COMUNI DI ARITZO E GADONI

PROCEDURA DI V.I.A. RELATIVA ALLA CONCESSIONE MINERARIA PER L'ESTRAZIONE E VALORIZZAZIONE DI MINERALI DI FERRO "GIACURRU" FINALIZZATA ALLO SFRUTTAMENTO DEL GIACIMENTO RESIDUO

INTEGRAZIONI ALLO STUDIO D'IMPATTO
AMBIENTALE

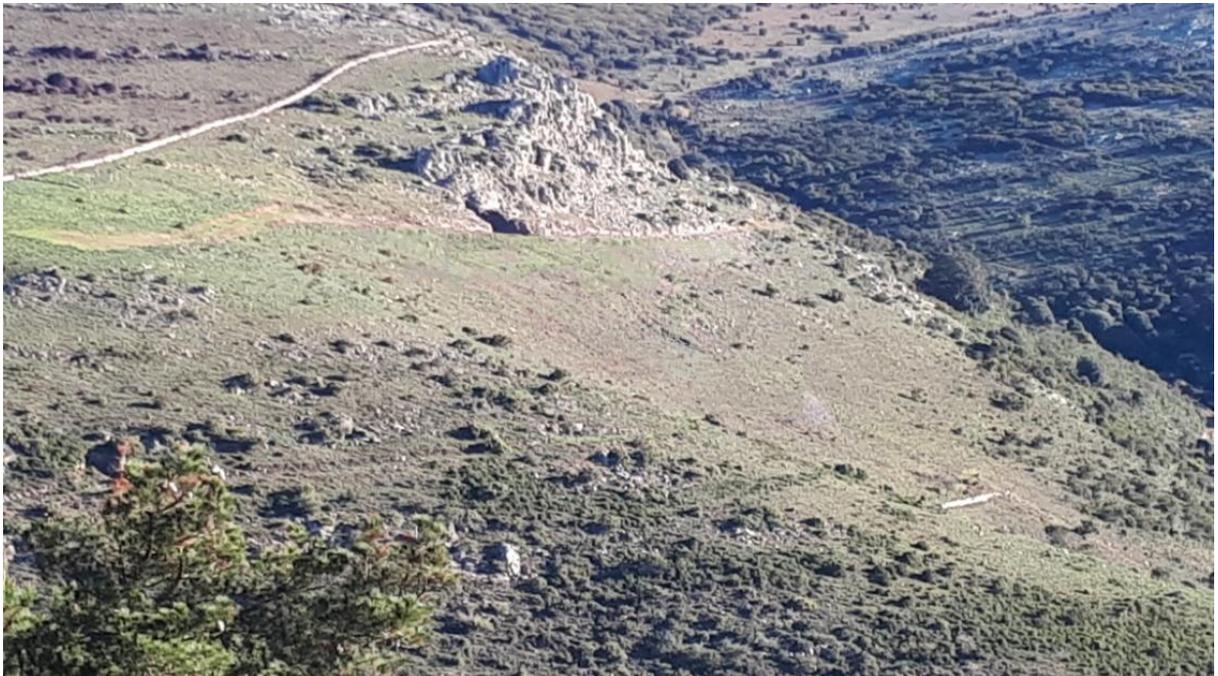
Nelle immagini seguenti sono visibili le aree dove sono ubicati attualmente i cumuli di materiale (mineralizzato – inerte – rifiuti) provenienti dalle attività pregresse della miniera e le fotosimulazioni delle stesse aree successivamente all'allontanamento dei materiali ora presenti ed a ripristino ambientale dei luoghi avvenuto.

Per quanto esposto in precedenza si evince come non vi sia un costo da sostenere per la rimozione di quelle che possiamo definire "discariche" in quanto o sono riutilizzate come prodotto mercantile oppure impiegate nelle operazioni di ripristino ambientale o per il riempimento dei vuoti di coltivazione, con costi di esercizio già ricompresi in quelli della miniera.

Visuale dalla SS 295

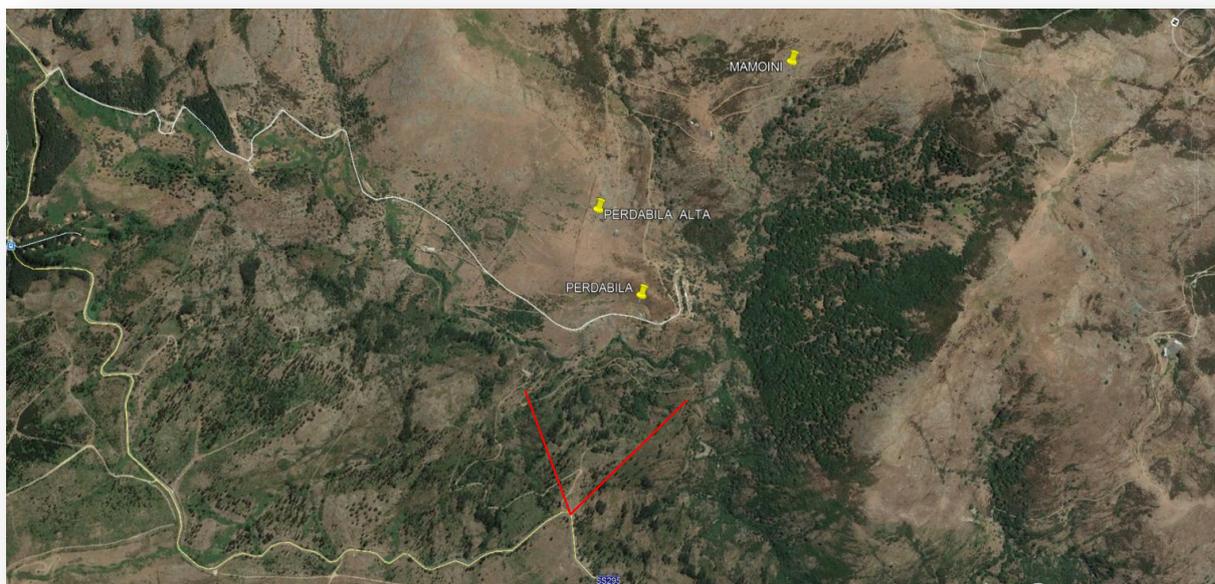
In funzione della struttura dell'area estrattiva, l'unica relazione visuale con l'intervento proposto si ha in fase di percorrenza della strada S.S. 295 percorrendola verso Aritzo, arrivando al Km 27,3, come illustrato nell'immagine seguente, dove sono cerchiati in rosso i cantieri di Perdabila Alta e Mamoini, mentre Perdabila non è visibile.
